Objet:

Modification du Zonage rue Santos Dumont

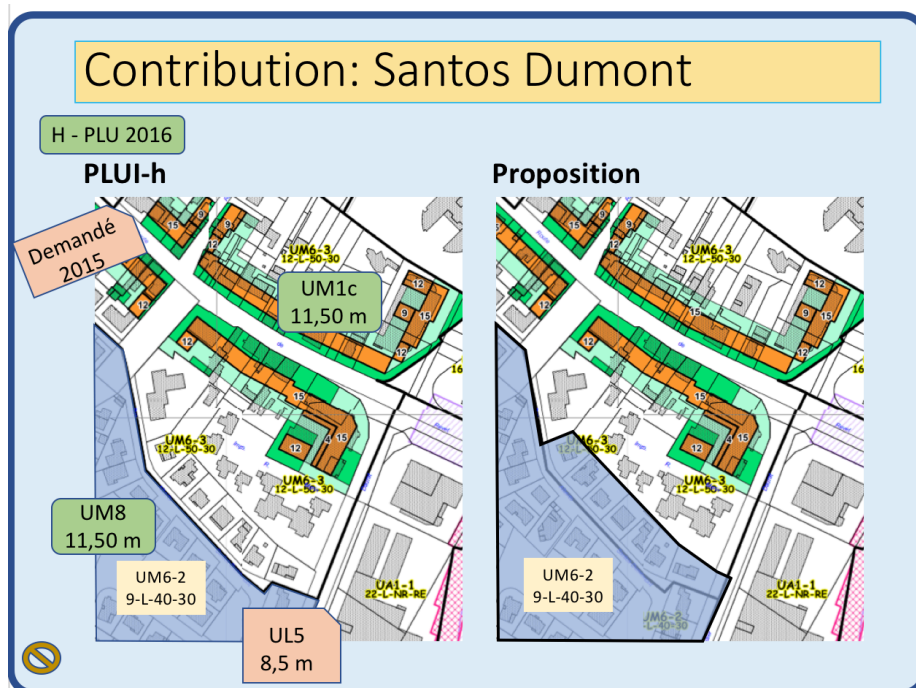
Mandaté par son Assemblée générale 2018, le CQOM demande que la Zone UM6-2 définie au sud de la rue S.Dumont soit déplacée de l'autre côté de la rue pour englober les parcelles pavillonnaires sises au nord de cette rue.

Pour conserver au secteur sis au sud de la route de Revel, son caractère pavillonnaire, refléter l'existant et conserver l'harmonie des volumes construits de part et d'autre de la rue S.Dumont, nous demandons à ce que la limite de la zone UM6-2 / 9-L-40-30 , située sur la rue S.Dumont soit déplacée pour inclure les parcelles situées au nord de cette rue.

Note 1: Les Parcelles sur lesquelles des immeubles existent, sont exclues de cette proposition (Voir figure)
